Verslag huishoudelijke elektrische installatie op laagspanning en zeer lage spanning

Referentie: **007-20260821-03**

Ambachtenweg 4, 3920 - Lommel

☒ 8.4.2 (Controlebezoek van een oude installatie bij verkoop)

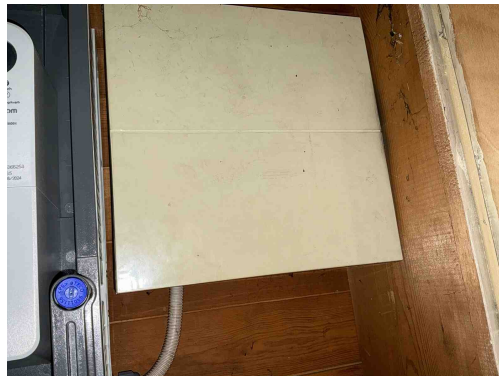
Inbreuk(en):

B17 - De voedingsspanning is niet op elk bord vermeld (Boek 1: 3.1.3.3).

B06 - Het elektrisch verdeelbord heeft niet de minimale beschermingsgraad IPXX-B in een gewone ruimte (Boek 1: 4.2.2.3).

D08 - De nodige markeringen op de beveiligingstoestellen ontbreken of zijn onleesbaar (Boek 1: 5.3.5.5).

D24 - De differentieelstroombeschermingsinrichtingen die worden geplaatst in huishoudelijke installaties dienen tenminste van het type A te zijn (Boek 1: 5.3.5.3).

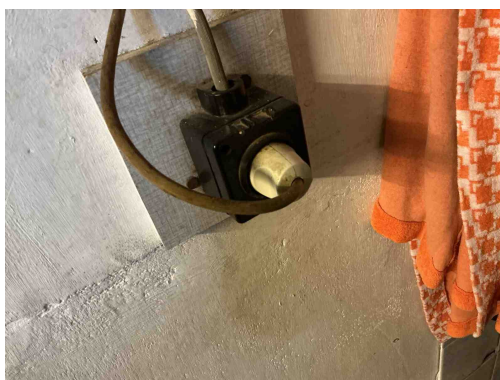
B30 - De houder van de beveiliging in een huishoudelijke ruimte is niet voorzien van aangepaste kalibreerelementen (Boek1: 5.3.5.5).

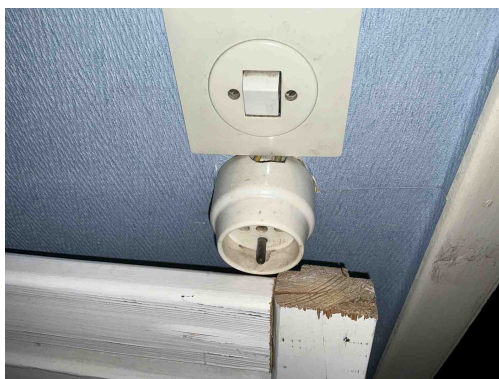
T09 - Bepaalde contactdozen en/of schakelaars zijn beschadigd (Boek 1: 1.4.1.3).
Opmerking: Oa garage , slaapkamer

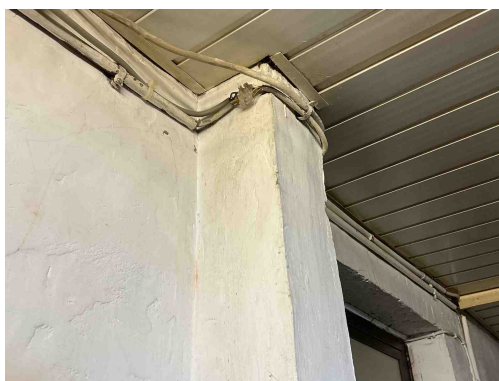
T09 - Bepaalde contactdozen en/of schakelaars zijn beschadigd (Boek 1: 1.4.1.3).
Opmerking: Oa garage , slaapkamer

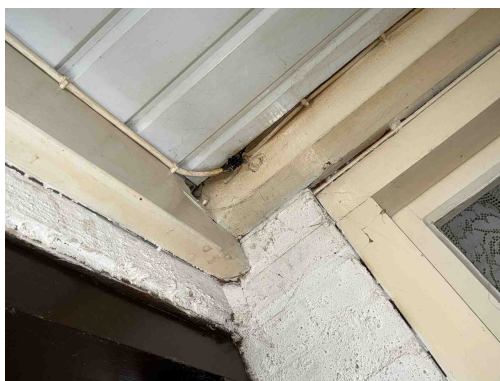
C35 - Er zijn doorverbindingen gemaakt met lusterklemmen; er kon niet aangetoond worden dat deze klemmen geschikt zijn voor de aanwezige spanning, stroom en draadsectie en dat ze "CE" zijn (Boek 1: 1.4.2.1.).
Opmerking: Oa garage , veranda

C26 - De verbindingen zijn niet gebeurd in borden, in aftakdozen, aan de klemmen van contactdozen, schakelaars of in de verlichtingstoestellen (Boek 1: 5.2.6.1).
Opmerking: Oa garage , buiten, veranda

C21 - Het gebruik van geleiders van het type VOB, zonder bijkomende afscherming is niet toegestaan (Boek 1: 5.2.9.6).
Opmerking: Oa garage

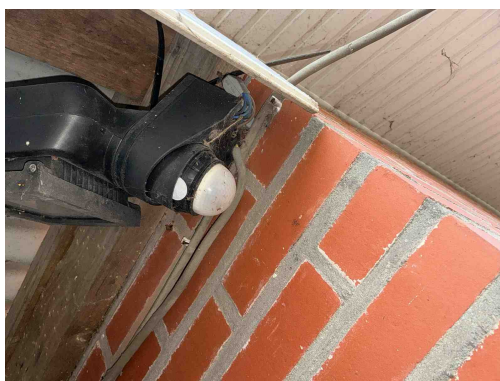
C35 - Er zijn doorverbindingen gemaakt met lusterklemmen; er kon niet aangetoond worden dat deze klemmen geschikt zijn voor de aanwezige spanning, stroom en draadsectie en dat ze "CE" zijn (Boek 1: 1.4.2.1.).

Opmerking: Oa garage , veranda

C26 - De verbindingen zijn niet gebeurd in borden, in aftakdozen, aan de klemmen van contactdozen, schakelaars of in de verlichtingstoestellen (Boek 1: 5.2.6.1).

Opmerking: Oa garage , buiten, veranda

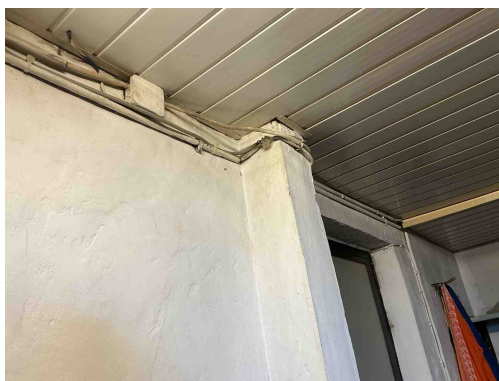
C26 - De verbindingen zijn niet gebeurd in borden, in aftakdozen, aan de klemmen van contactdozen, schakelaars of in de verlichtingstoestellen (Boek 1: 5.2.6.1).

Opmerking: Oa garage , buiten, veranda

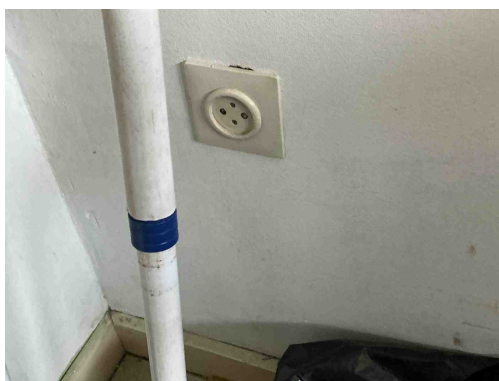
C13 - Onvoldoende bevestiging van de leiding(en) (Boek 1: 5.2.9.5).
Opmerking: Oa garage

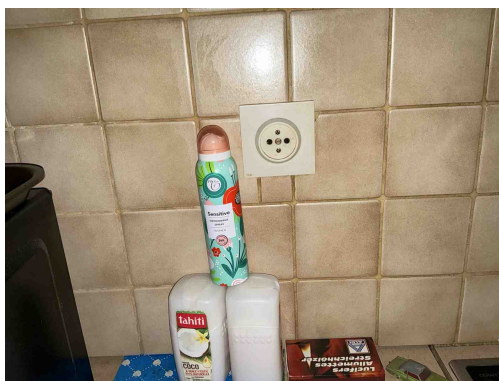
T11 - De contactdozen waarvan de toegekende stroomsterkte maximaal 16A en de toegekende spanning maximaal 250V bedraagt en niet bedoeld zijn voor de voeding van een of meerdere verbruikstoestellen voor een specifiek doel en niet geplaatst zijn in of op schakel- en verdeelborden, beschikken niet of IPXX-D (incl. gemeenschappelijke delen residentieel geheel) (Boek 1: 4.2.2.3/5.3.5.2).

Opmerking: Oa keuken, kamer boven, slaapkamer, veranda

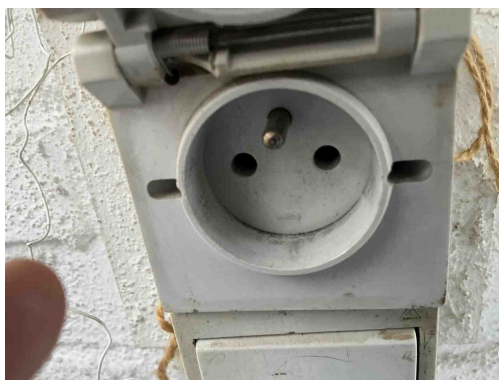
T11 - De contactdozen waarvan de toegekende stroomsterkte maximaal 16A en de toegekende spanning maximaal 250V bedraagt en niet bedoeld zijn voor de voeding van een of meerdere verbruikstoestellen voor een specifiek doel en niet geplaatst zijn in of op schakel- en verdeelborden, beschikken niet of IPXX-D (incl. gemeenschappelijke delen residentieel geheel) (Boek 1: 4.2.2.3/5.3.5.2).

Opmerking: Oa keuken, kamer boven, slaapkamer, veranda

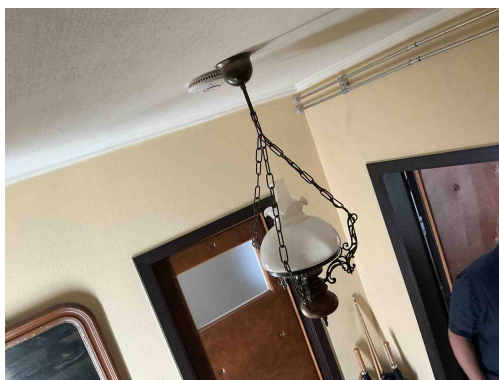
T11 - De contactdozen waarvan de toegekende stroomsterkte maximaal 16A en de toegekende spanning maximaal 250V bedraagt en niet bedoeld zijn voor de voeding van een of meerdere verbruikstoestellen voor een specifiek doel en niet geplaatst zijn in of op schakel- en verdeelborden, beschikken niet of IPXX-D (incl. gemeenschappelijke delen residentieel geheel) (Boek 1: 4.2.2.3/5.3.5.2).

Opmerking: Oa keuken, kamer boven, slaapkamer, veranda

A16 - Er is geen continuïteit van de beschermingsgeleider van de contactdoos (Boek 1: 5.4.3.4).

Opmerking: Oa veranda

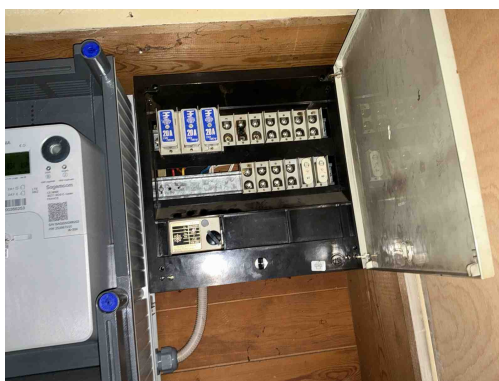
Klasse 0 toestellen

Opmerking: Oa hal, slaapkamer
